## Procès-verbal de contrôle d'une installation électrique en BT et TBT

### NON CONFORME

Rue Rue de Hiémont  
Numéro 27  
Boîte  
Postcode 6681  
Commune Lavacherie  
Pays Belgique

Visite de contrôle d'une installation domestique selon (AR 08/09/2019) - RGIE Livre 1 - 6.5. et 4.2.4.3.

Image du tableau de repartition et de manoeuvre:

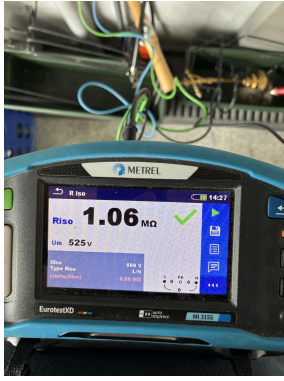
I5.14 La tension nominale de service n'est pas indiqué clairement sur le tableau (Livre 1 Sous-section 3.1.3.3.)
